GIUNTA REGIONALE

DIPARTIMENTO TERRITORIO - AMBIENTE
SERVIZIO GESTIONE E QUALITÀ DELLE ACQUE
UFFICIO AUTORIZZAZIONI SCARICHI-AUA AQ

OGGETTO: ContourGlobal Oricola S.r.l. – Comune di Oricola (AQ) – Domanda di Autorizzazione Unica ai sensi dell'art. 8 del D.Lgs. 8 febbraio 2007, n. 20 e dell'art. 11, comma 7, del D.Lgs. 30 maggio 2008, n. 115 e s.m.i., per l'esercizio di un impianto di cogenerazione ad alto rendimento alimentato a gas naturale presso lo stabilimento Coca-Cola HBC Italia S.r.l. – **Comunicazione di avvio del procedimento e contestuale indizione della Conferenza di Servizi decisoria in forma semplificata e modalità asincrona ai sensi degli artt. 7, 8 e 14-bis della L. 7 agosto 1990, n. 241 e s.m.i.**

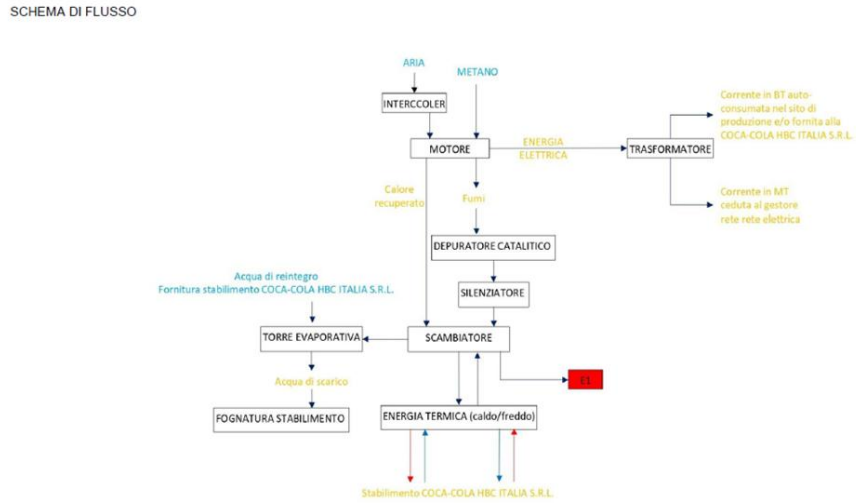
- nel Verbale della Conferenza Di Servizi preliminare in forma simultanea e modalità sincrona del 10.08.2026 trasmesso dalla Provincia con nota prot.RA n. 330811 del 18/08/2026 l'Ing. Quirini dichiara che *"non risultano derivazioni né scarichi idraulici riconducibili all'impianto oggetto della Conferenza"*.
- A pag. 7 del documento "Relazione Tecnica" viene riportato il seguente *"schema di flusso necessario per descrivere sinteticamente il funzionamento dell'impianto, con indicato il punto di emissione*

contrassegnato con E1" da cui si evince chiaramente la presenza di *"acqua di scarico"* convogliata nella *"Fognatura dello Stabilimento"*

1. Chiarire formalmente la discrepanza tra quanto verbalizzato nella Conferenza di Servizi del 10.08.2026 (in cui si dichiara l'assenza di scarichi idraulici riconducibili all'impianto) e le evidenze progettuali contrarie presenti nella *"Relazione Tecnica"* (pag. 7) e nella planimetria *"TAV.04_AV_Planimetrie_26003_Rev.01"*

2. Con riferimento allo schema di flusso di pag. 7 si richiede una relazione tecnica integrativa che riporti:
    - La caratterizzazione qualitativa delle acque reflue in uscita dall'impianto

- La caratterizzazione quantitativa (portata media, portata di picco e volume annuo stimato dello scarico).
    - La descrizione dettagliata della natura di tali acque
